**Commune de CARNAC**

**ENQUETE PUBLIQUE UNIQUE  
SUR LA MODIFICATION N°1 DU PLAN LOCAL D'URBANISME (PLU)  
ET SUR L'ELABORATION DE PERIMETRES DELIMITES DES ABORDS (PDA)  
DES MONUMENTS HISTORIQUES**

**II – APPRECIATIONS ET AVIS DU COMMISSAIRE ENQUETEUR**

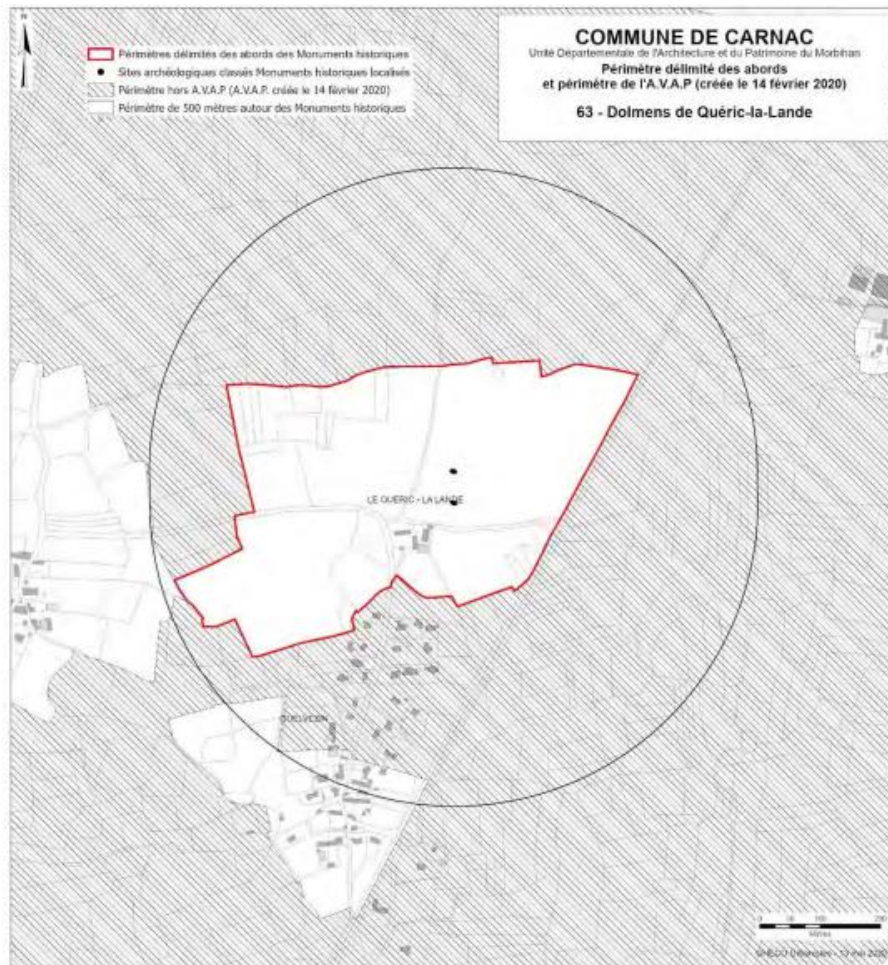
Sont dans le dans le périmètre l'AVAP, les parcelles 661,389,415,416 (PN).

Sont hors du périmètre de l'AVAP, les parcelles 395,411,412.

Le chemin de Quelvezin bordé par les parcelles 411, 412 et 395 est ascendant d'Ouest en Est ; la limite de l'AVAP et du PDA a été fixée au « petit col » à partir duquel on saisit le site des mégalithes ; il n'y a pas de visibilité sur les monuments au niveau de ces parcelles. Le site n'est donc visible que plus loin, sur le point « haut » plus à l'est.

La modification du périmètre supposerait de modifier l'AVAP pour rester dans l'objectif qui a réglé les deux procédures. Le site de Quelvezin pourra être affiné lors d'une modification ou révision de l'AVAP.
